「六ヶ所廃棄物管理施設の安全性に関する総合的評価に係る報告書」に係る正誤表 (10/14)

添付-10(3/3) 図3 ガラス固化体貯蔵建屋B棟平面図

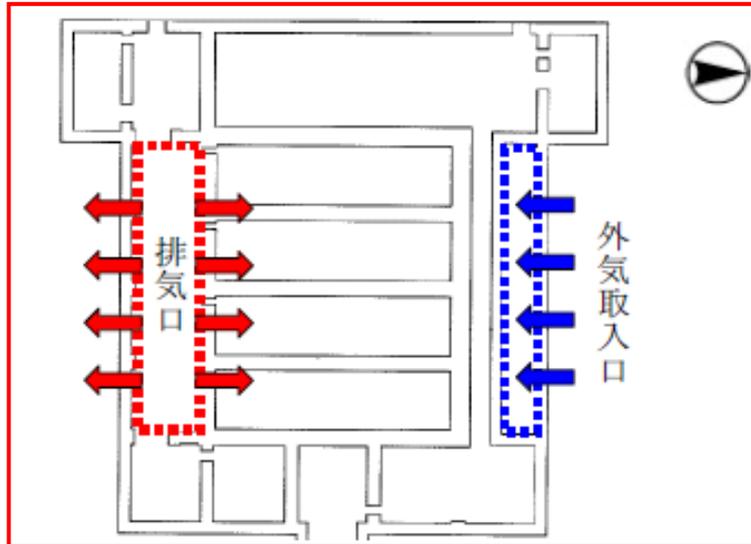
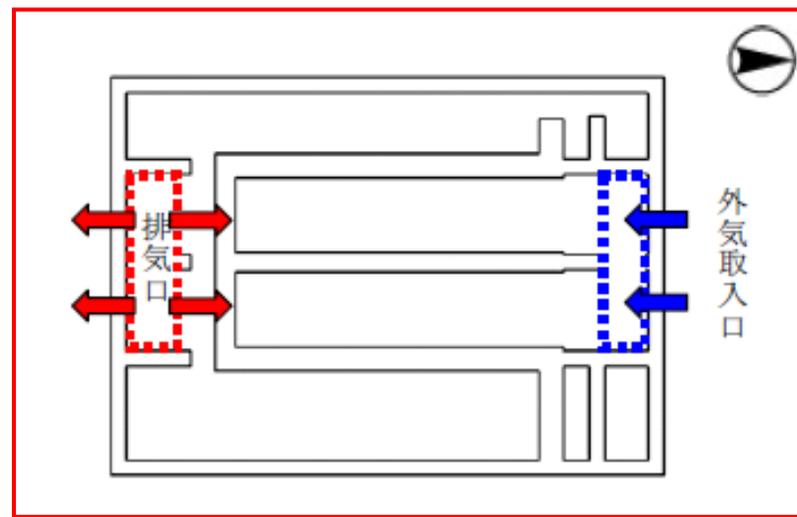
No. 21

誤

正
